# SERVICE

**BULLETIN 1/1999**

## NÁHRADA SVÍTELN AUTOPAL SVÍTLNOU SATURNUS.

### Legenda k obrázku "SATURNUS"

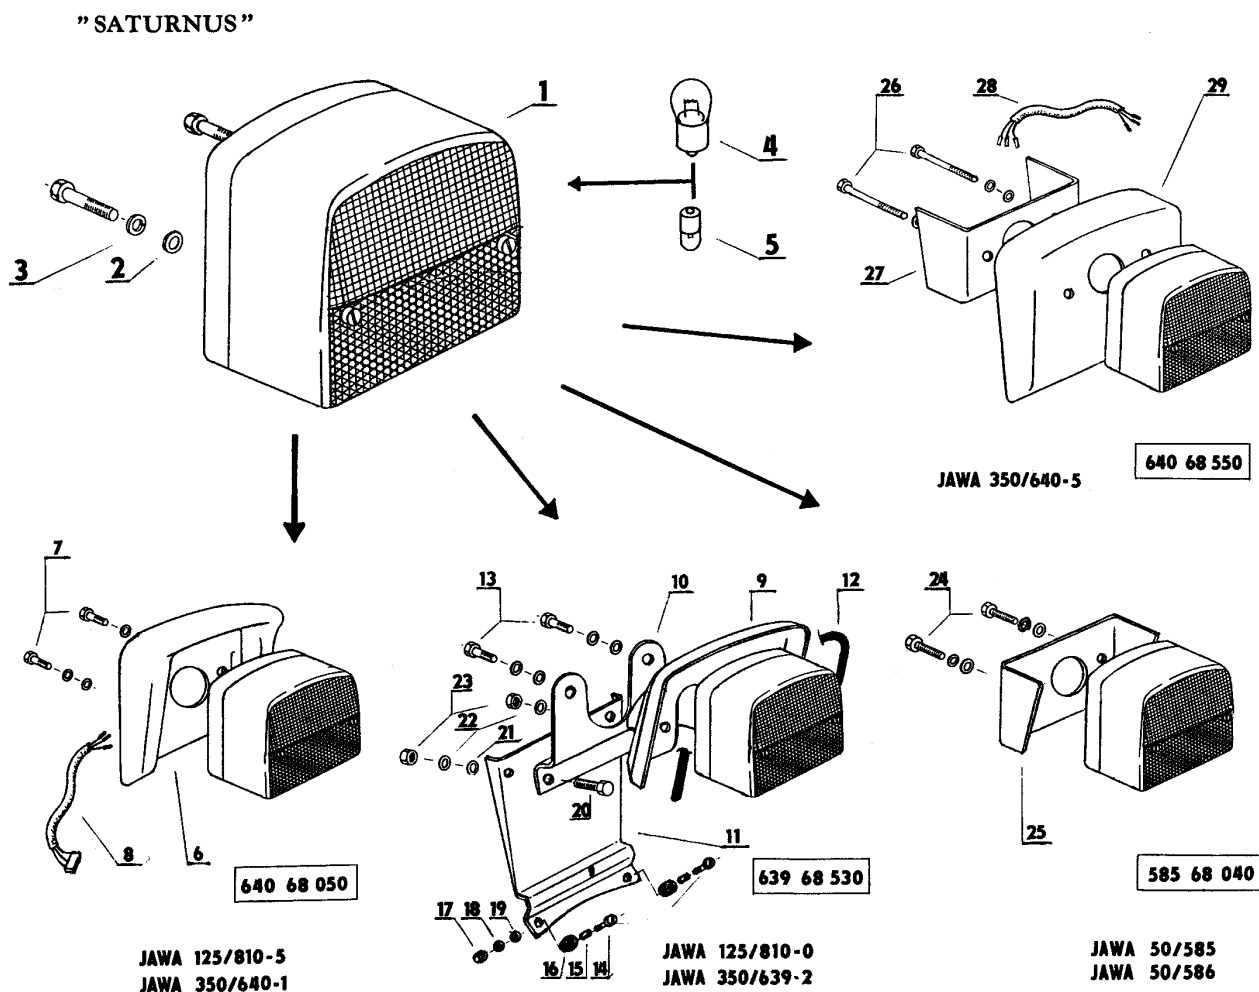
Z důvodu zkvalitnění výroby a zjednodušení sortimentu je provedena náhrada zadních světel Autopal svítlnou SATURNUS LESU 115/70 u motocyklů JAWA 50/585,586; 125/810; 350/639-2; 350/640. Výměna u vyrobených motocyklů je možná podle níže uvedeného návodu. Demontuje se původní lampa a namontuje se svítlina SATURNUS jak je vidět na přiloženém obrázku za pomoci příslušného adaptéru pro jednotlivé typy motocyklů:
